## Nordre Aspehaug - Moa - gbnr. 25/123 mfl. - plansak til 1. gangs behandling og offentlig ettersyn

Saksnummer: 005/24  
Utval: Planutval

Dato: 16.01.2024

Figur 8-9: støykart ved 1,5 m høyde med planlagt bebyggelse. Figur 8 viser situasjon der ny bebyggelse fungerer som støytiltak. Figur 9 viser situasjonen med midlertidig støyskjerm (blå linje) i tillegg.

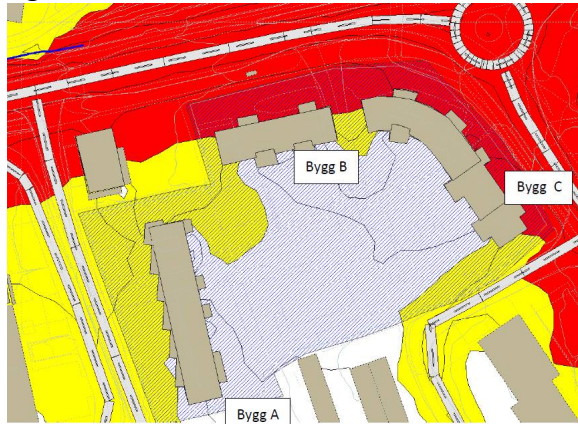
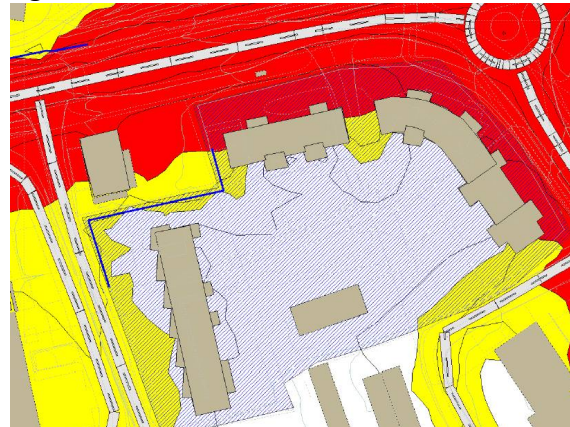
I kapittel 7 i KDP for Ålesund er det åpnet for at støyfølsom arealbruk kan tillates i gul støyzone, dersom bebyggelsen har en stille side og tilgang til egnet uteplass med tilfredsstillende støynivå. I rød støyzone tillates ikke støyfølsom arealbruk, med unntak av i områder innenfor avviksonene for støy i Temakart D: støysoner langs hovedvegnettet. Som støykarta ovenfor viser så ligger både den nordligste og østligste blokka innenfor rød støyzone. Avviksonene for støy er sammenfallende med forettingszone 1: urban fortetting, og planområdet ligger som tidligere nevnt like utenfor dette.

Det er ikke vurdert av akustiker hvorvidt en eventuell støyskjerm mellom veg og bebyggelsen mot nord og øst ville påvirke støyforholdene for arealet på bakkeplan og inntil fasaden på denne siden av den planlagte bebyggelsen. Basert på lignende prosjekt kan vi likevel anta at en eventuell støyskjerm her ville gi noe bedre støyforhold for boenhetene i 1. etasje, men at forholdene for boenhetene i de øvrige etasjene ikke ville bli påvirket. Dersom GS-vegen heller ikke flyttes bak støyskjermen, ville støynivået for myke trafikanter langs Borgundvegen trolig økt. Fra et byplanleggingsperspektiv er det klart at en slik støyskjerm vil fungere som en barriere mellom Borgundvegen og det nye boligområdet, noe som ikke er forenelig med et urbant senterområde og tanken om Borgundvegen som en attraktiv gate for myke trafikanter.

Figur 10: illustrasjonsbilde av foreslått utbygging av BB1-2. Blokk i B/T (Fellini) er ikke vist her.

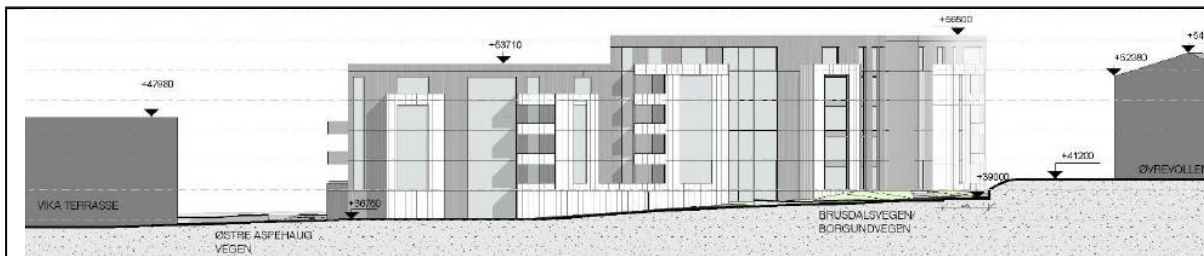
Underveis i arbeidet med Nordre Aspehaug har forslagstiller jobbet med ulike alternativer til byggehøyder, etasjeantall og antall boenheter. Disse er illustrert og beskrevet i vedlegg 5 – volumstudie. Forslagsstiller foreslår nå blokker i henholdsvis 5 etasjer i vest og nord og 5 etasjer mot nordøst, med nedtrapping til 4 etasjer lengst sør i BB1. Parkeringskjeller med innkjøringsrampe i sør kommer i tillegg.

Figur 11: perspektivsnitt sør-nord, sett mot vest. Dagens bebyggelse i sør og nordøst vist mørkegrå

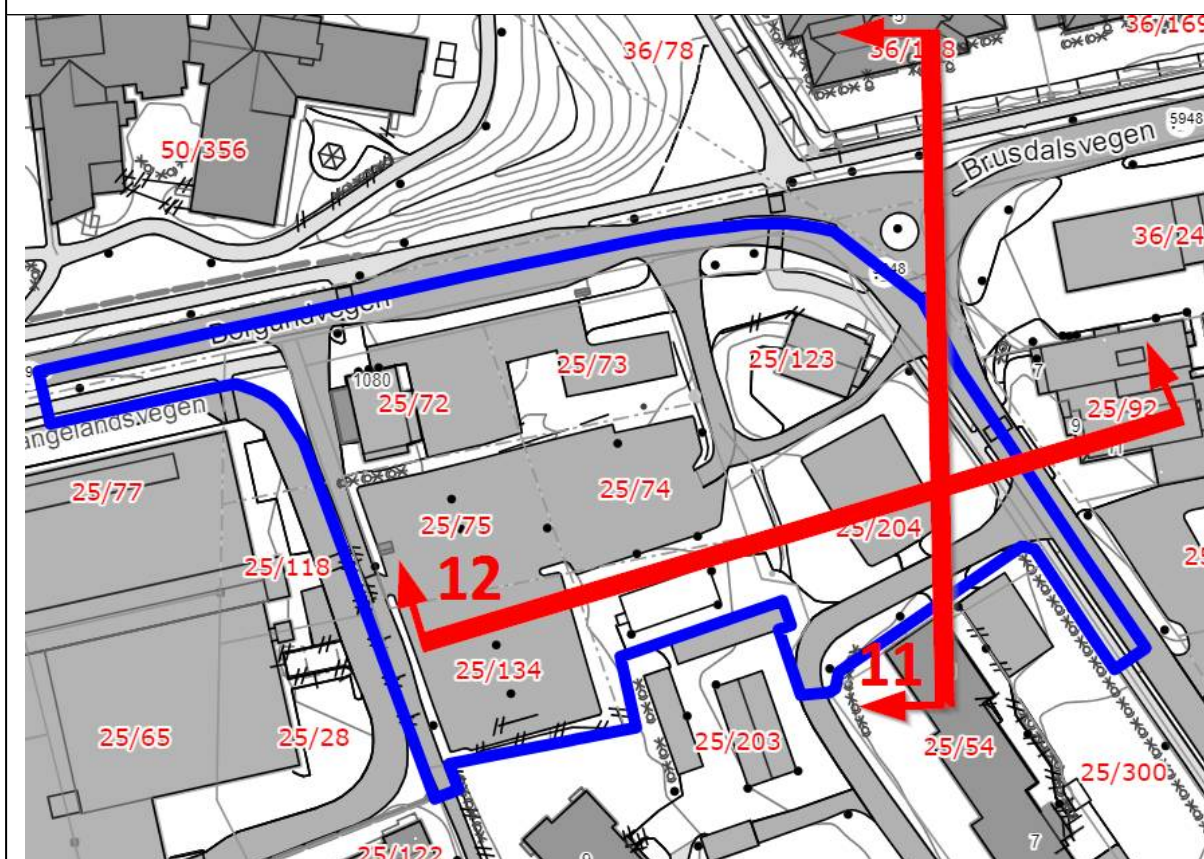
Fordi terrenget innenfor utbyggingsområdet BB1 heller fra ca. kote 38,5 i nord til ca. kote 37 i sør vil parkeringskjelleren fremstå som en fullverdig etasje på terreng i sør, mens den mot nord vil ligge under bakken. Som perspektivsnittet nedenfor viser så er høydene og etasjeantallet som nå foreslås høyere enn omkringliggende bebyggelse. Kommunens opprinnelige anbefaling om 4 etasjer for hele den østlige blokka, ikke bare den sørlige delen, er heller ikke fulgt opp i planforslaget. Avstanden mellom bygningene, samt terrengets helning mot sør gjør likevel at vi vurderer hensynet til omkringliggende bebyggelse som ivaretatt, til tross for noe utsiktstap mot sørvest for bebyggelsen i nordøst. Dette er vurdert å være en mindre ulempe, sett i sammenheng med planområdet plassering i fortettingssone to.

Figur 14: vår/høst kl. 09	Figur 15: vår/høst kl. 15	Figur 16: midtsommer kl. 18

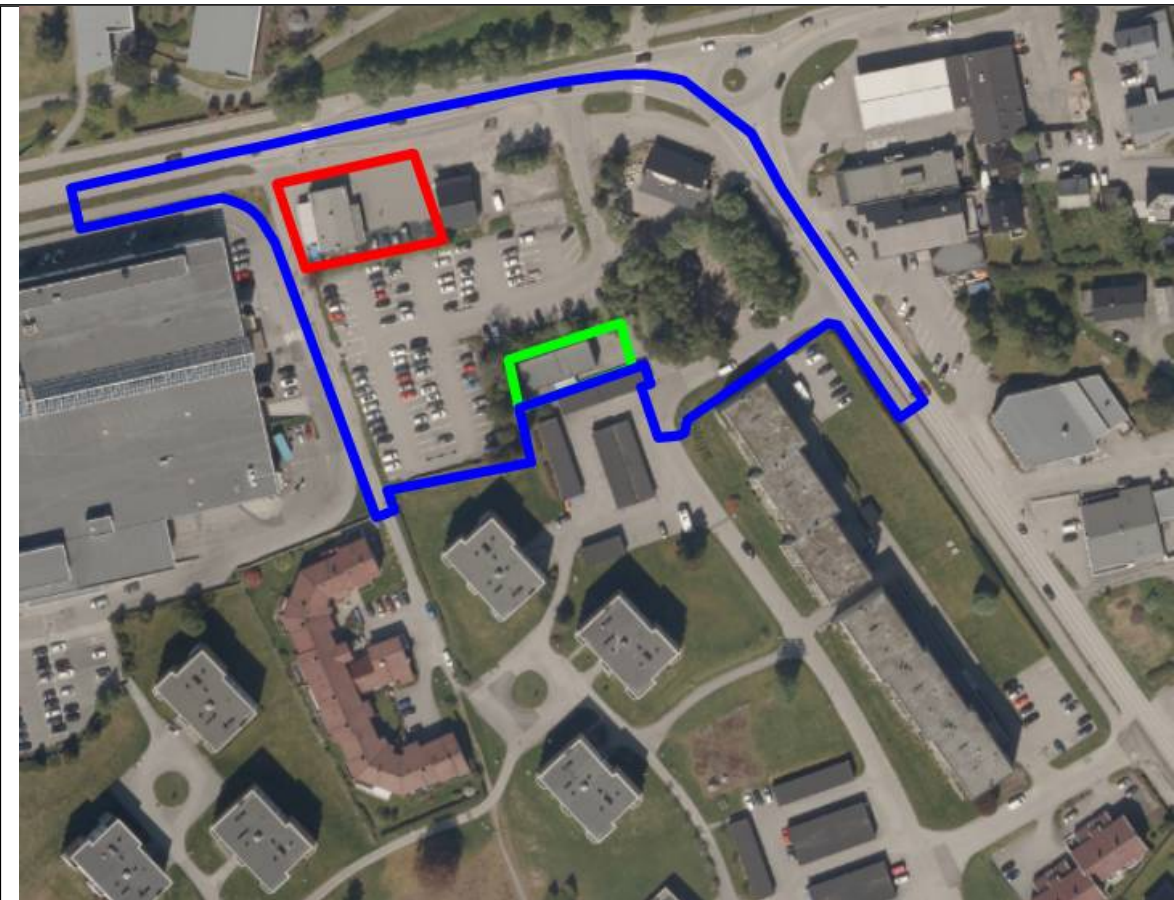
Ved vår-/høstjevndøgn kl. 09.00 (se figur 14) viser sol-/skyggeanalysen slagskygge på en liten del av uteoppholdsarealet til det kommunale omsorgssenteret i nord. Dette gjelder derimot bare på morgenen, og slagskyggen er borte kl. 12. Ved å senke bebyggelsen langs Borgundvegen fra 5 til 4 etasjer hadde man trolig unngått slagskyggen for omsorgssenteret.

Figur 18: illustrasjonsplan med mulig utforming av leke- og uteoppholdsareal. Ikke juridisk bindende.

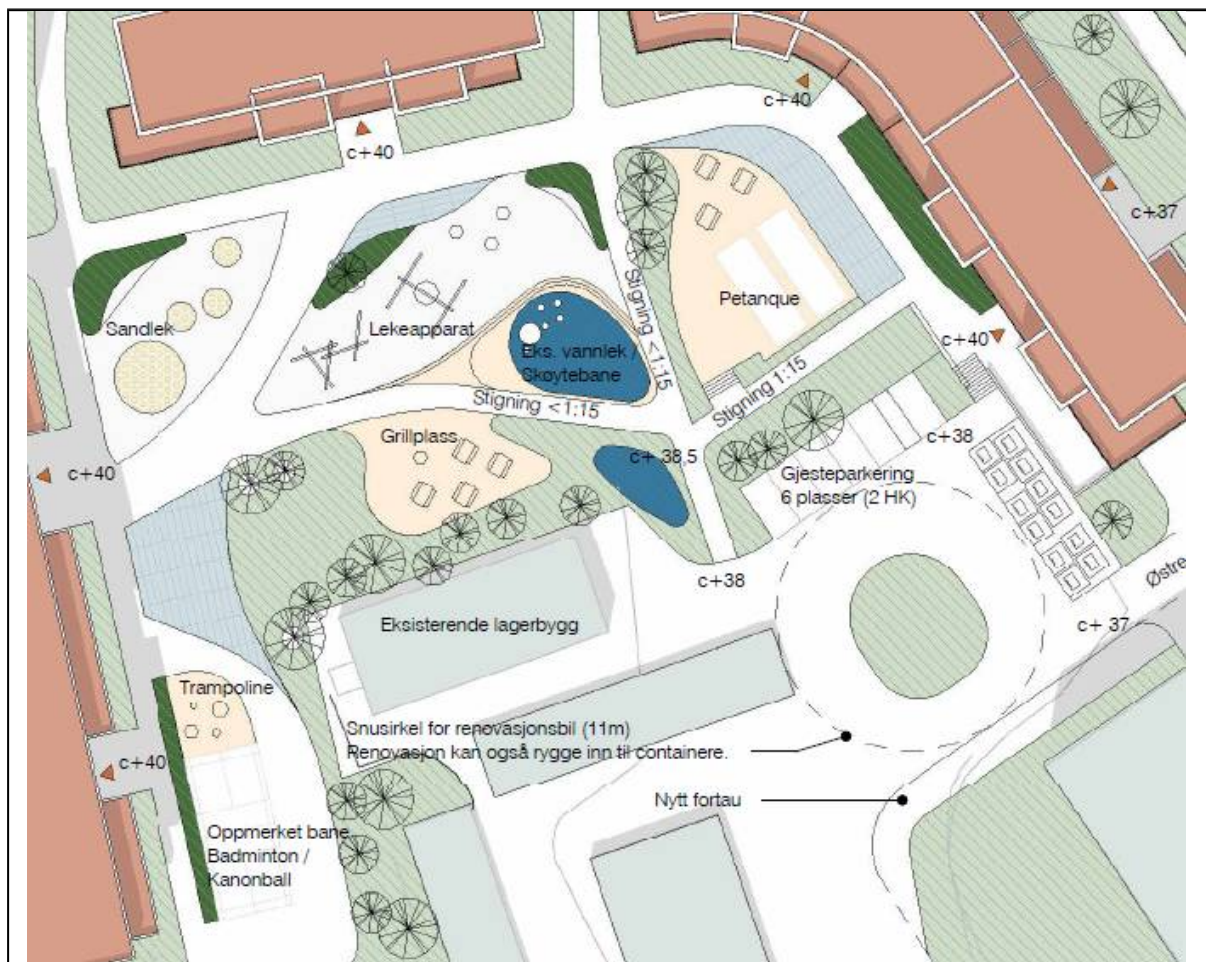
Størrelsen på lekearealet er i tråd med minstekravet til lekeareal fra KDP (36 m<sup>2</sup> lekeareal for de første 50 boenhetene, og 16 m<sup>2</sup> for øvrige boenheter), noe som tilsier bygging av inntil 91 boenheter. Det er ikke spesifisert i planforslaget hvor mange boenheter som tillates innenfor de enkelte delfelta, noe som i praksis kan bety at alt lekearealet «brukes opp» av boenhetene innenfor for eksempel BB1-2. Slik planforslaget nå foreligger kan man ved utbygging av B/T risikere at rekkefølgekravet til lekeareal ikke er mulig å innfri, og dermed heller ikke utbyggingen av boenheter innenfor delområdet.

En annen utfordring med det foreslåtte kombinerte leke- og uteoppholdsarealet er at det også skal brukes til interne gangveger, beplantning og øvrige funksjoner som uansett tilfaller et utbyggingsområde. I vest og sør skal deler av lekearealet fungere som en vegetasjonsskjerm med trær som skal bevares, noe som i seg selv er positivt, men som er en kvalitet som burde komme i tillegg til arealet forbeholdt lek. Videre er avstanden mellom lekeareal og byggegrensler 3 meter, samtidig som trafikkarealet i sør ligger helt inn mot lekearealet. Man risikerer her at deler av lekearealet vil gå med til andre praktiske funksjoner slik som snølagring, beplantning/mur eller andre fysiske skiller mellom trafikk- og lekeareal.

Vedlagte situasjonsplan viser en mulig utforming av uteområdet, men er ikke juridisk bindende. Fordi lekearealet er tildelt så mange ekstra funksjoner mener vi det burde tilsi at størrelsen i alle fall økes til mer enn minstekravet. Ettersom arealet i planområdet er begrenset anser vi at dette kan løses ved å **A**: redusere antallet boenheter til 73. Da samsvarer antallet boenheter med arealkravet fra KDP, dersom arealet som i praksis skal fungere som vegetasjonsskjerm (ca. 300 m<sup>2</sup>) ikke regnes med. Et annet alternativ **B**: er å sikre at noen av tilleggsfunksjonene løses innenfor andre formål, slik som for eksempel krav til universelt utformet felles uteoppholdsareal på tak, tilgjengelig for alle boenheter i den enkelte boligblokk. Felles uteoppholdsareal bør ideelt sett ligge på bakkeplan for å også kunne benyttes av- og være til glede for andre enn bare dem som bor i planområdet. Felles uteoppholdsareal på tak, ville derimot tilbudt beboerne et halvprivat areal med gode solforhold og utsikt til å supplere privat uteoppholdsareal som bare er på 6 kvm per boenhet i form av balkong eller terrasse.
